SISTEMA TANGENZIALE DI LUCCA

Viabilità Est di Lucca comprendente i collegamenti
tra Ponte a Moriano ed i caselli dell'autostrada A11
del Frizzone e di Lucca Est - 1° Stralcio

PROGETTO DEFINITIVO

Relazione del progettista attestante la rispondenza del progetto definitivo
al progetto preliminare - Art. 166 comma 1 del D.Lgs 163/2006

Figura 1. Planimetria di confronto PP (rosso) - PD (blu) - Asse Nord-Sud primo tratto

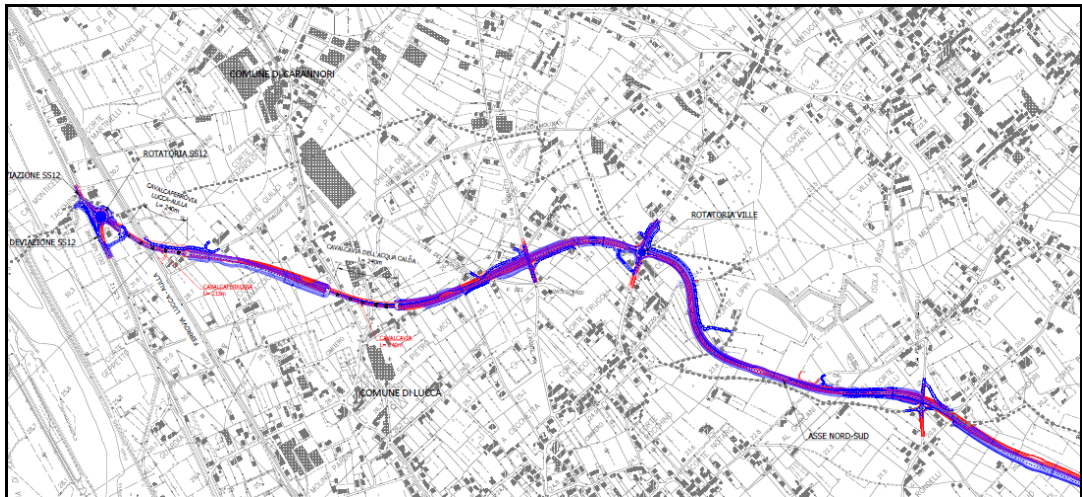
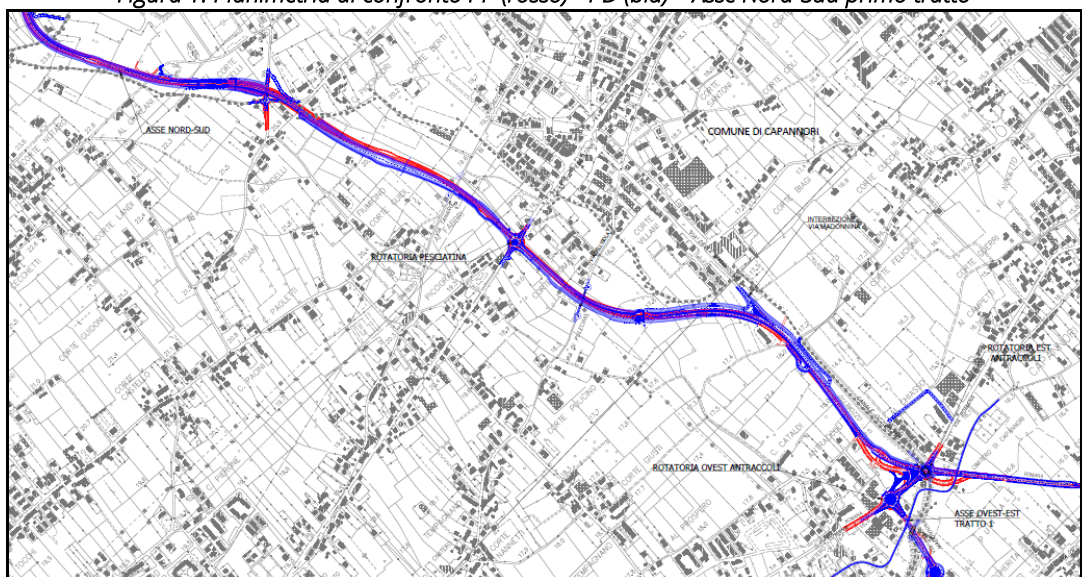
- Modifiche al Cavalcaferrovia Lucca-Aulla: inizialmente previsto dal km 0+094 al km 0+309 (sviluppo complessivo pari a 215 m), nel PD si sviluppa dal 0+065 al km 0+305 (sviluppo complessivo pari a 240 m);

- Modifiche al Cavalcavia dell'Acqua Calda: inizialmente previsto dal km 0+824 al km 1+064 (sviluppo complessivo pari a 240 m), nel PD si sviluppa dal 0+803 al km 1+043 (sviluppo complessivo pari a 240 m);

- Locali riduzioni del consumo di suolo mediante l'inserimento di muri di contenimento a sostegno del rilevato stradale, soprattutto nelle zone del tracciato più prossime alle abitazioni esistenti;

- Locali modifiche al sistema di interconnessione fra l'asse stradale in progetto e la viabilità esistente, con contestuale salvaguardia degli accessi privati. In particolare, tali modifiche hanno riguardato: l'intersezione fra l'asse di progetto e la S.S. 12, la rotatoria Ville, l'intersezione con via per Corte Randelli, l'intersezione con via Madonnina (in ottemperanza alla prescrizione CIPE 1.1.1.1 della Provincia di Lucca);

Figura 3. Planimetria di confronto PP (rosso) - PD (blu) - Intersezione di Antraccoli

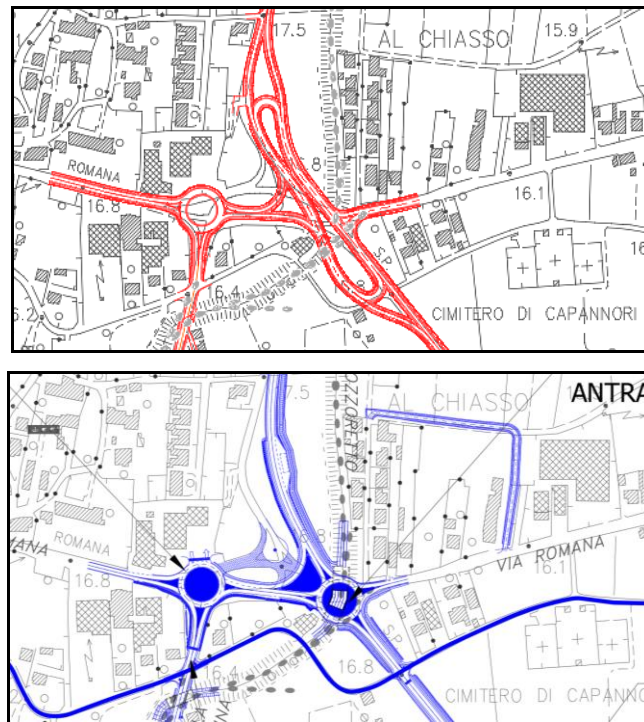
- Intersezione di Antraccoli (Fig. 3): in sede di PD si è provveduto alla completa riprogettazione del nodo che, nella nuova configurazione, risulta composto da n.2 rotatorie (rotatoria Ovest ed Est del nodo in questione), garantendo, in tal modo: un adeguato bilanciamento dei flussi di traffico, un minore consumo di suolo complessivo (per 8.200 m² ca.) sia rispetto allo stato di fatto che alla soluzione del PP e, in ultimo, il rammaglio della via Romana (in ottemperanza alla prescrizione CIPE 1.1.1.e.ii della Provincia di Lucca);

Figura 6. Profilo di confronto PP (rosso) e PD (nero) – Asse Est-Ovest – Cavalcaferrovia Frizzone

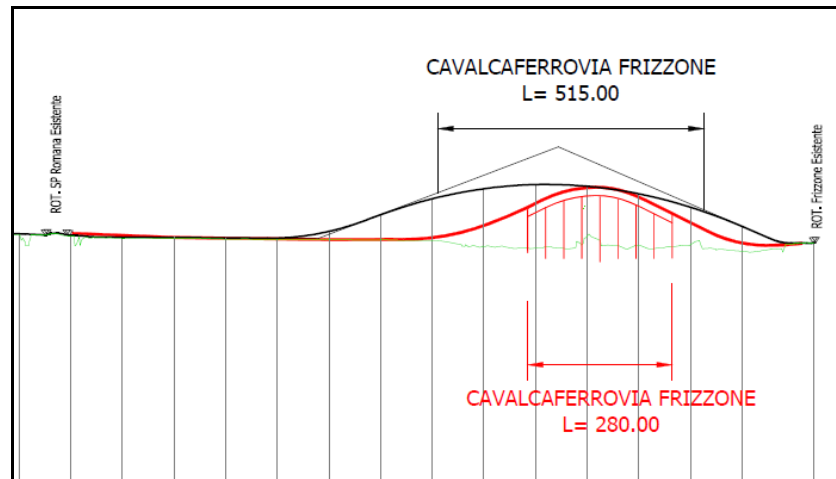
- Modifiche al Cavalcavia Frizzone: sostanziale allungamento dell'opera, con la struttura prevista nel PP che vedeva n.8 campate per un totale di 280 m di lunghezza, e quella di PD con n.13 campate per 515 m di sviluppo planimetrico complessivo (Fig. 6);
- Locali modifiche al sistema di interconnessione fra l'asse stradale in progetto e la viabilità esistente, con contestuale salvaguardia degli accessi privati (in ottemperanza alla prescrizione 1.1.1.1 della Provincia di Lucca). In particolare, tali modifiche hanno riguardato: l'intersezione via del Marginone, l'intersezione via Carlo Piaggia e rotatorie comunale, l'intersezione via di Paganico e con via Romana.

Figura 7. Planimetria di confronto PP (rosso) - PD (blu) - Asse Ovest-Est

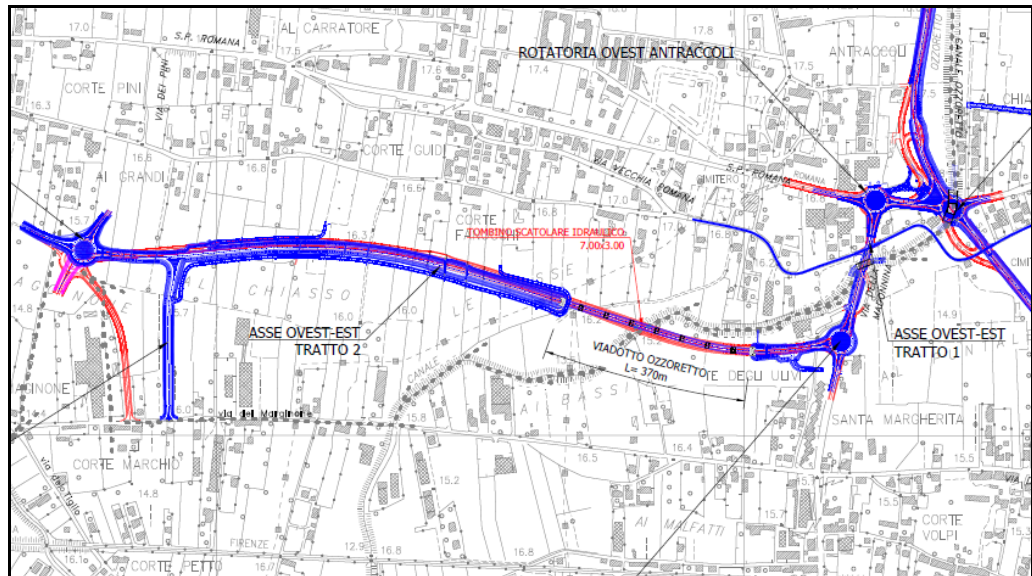
- Inserimento di intersezione a rotatoria ("Madonnina"), all'estremità Sud del primo tratto, in luogo dello schema proposto in sede di PP, al fine di superare alcune limitazioni alle manovre fruibili da parte degli utenti;
- Inserimento di un ulteriore ramo per il collegamento dell'asse Ovest-Est con via del Marginone (a Sud) nel tratto che precede la nuova "rotatoria Ospedale", avendo reputato non idonea la configurazione a 5 bracci della rotatoria così come prevista nel PP (in ottemperanza alla prescrizione CIPE 1.1.1.c del Comune e della Provincia di Lucca);
- Riprogettazione della rotatoria "Ospedale", garantendo l'inclusione della viabilità di connessione con l'ospedale di Lucca (in ottemperanza alla prescrizione CIPE 1.1.1.e.V della Regione Toscana), nonché l'innesto sulla viabilità comunale;

- Inserimento, ai lati del nuovo asse stradale, di piste non pavimentate (bianche) ove si renda necessario ricucire alcune stradine esistenti ad uso agricolo;

Figura 8. Profilo di confronto PP (rosso) - PD (blu) - Asse Ovest-Est - attraversamento canale Ozzoretto

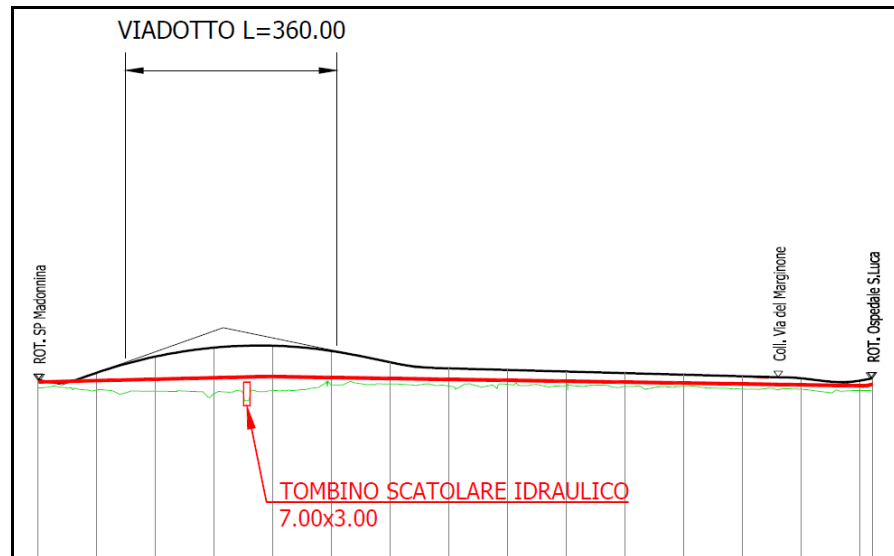
- Inserimento del nuovo viadotto sul canale Ozzoretto: previsto nel tratto immediatamente successivo alla rotatoria "Madonnina", proseguendo verso Ovest, si compone di n.8 campate per 360 m di lunghezza complessiva. Il viadotto, la cui introduzione è stata condivisa in fase di progettazione definitiva con le autorità idrauliche competenti (AdB distrettuale Appennino Settentrionale e Genio Civile Toscana Nord in primis), sostituisce l'attraversamento del rilevato stradale mediante tombino scatolare idraulico di sezione 7,00x3,00 m previsto nel PP, garantendo, in tal modo, in ottemperanza alla prescrizione 1.1.2.b della Provincia di Lucca, la massima continuità idraulica del reticolo idraulico esistente. Si sottolinea che l'adozione del viadotto si è resa necessaria al fine di garantire la compatibilità dell'attraversamento con l'ipotesi dell'eventuale adeguamento dei canali ad una portata idrologica corrispondente ad un periodo di ritorno di 200 anni. La configurazione prevista nel PD vede, invece, una soluzione con n.8 campate per 370 m di lunghezza complessiva, al fine di garantire la massima trasparenza idraulica all'opera di attraversamento (in ottemperanza alla prescrizione CIPE 1.1.2.b della Provincia di Lucca);
